仕様変更のご案内

GT5P 形小形タイマ

GT5P 形小形タイマの一部仕様変更について下記のとおりご案内いたします。

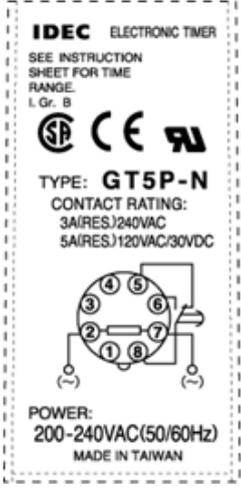
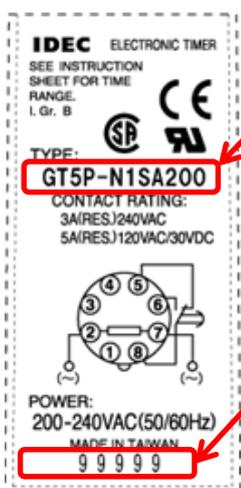
使用する電子部品の廃止により、下記のとおり外観および仕様を変更いたします。

項目	変更前	変更後
適用規格	UL508	UL60947-4-1A
	CSA C22.2 No.14	CSA C22.2 No.947-4-1
接点定格の誘導負荷	$\text{COS}\phi = 0.3 \sim 0.4$	$\text{COS}\phi = 0.4$
開閉頻度	1800回/時間	600回/時間
耐振動	98m/s^2 10~55Hz、片振幅0.75mm XYZ方向 各2時間	耐久：10~55Hz、片振幅0.75mm XYZ方向 各2時間 誤動作：10~55Hz、片振幅0.5mm XYZ方向 各10分
質量（約）	49g	54g
ピン形状 ピン材質	 半田メッキ	 ニッケルメッキ
設定つまみの トップ位置

ラベル	 <p>シルク印刷</p>	 <p>フル形番表記に変更</p> <p>ロットナンバー：裏面から表面への記載に変更</p> <p>レーザーマーキング</p>
-----	--	---
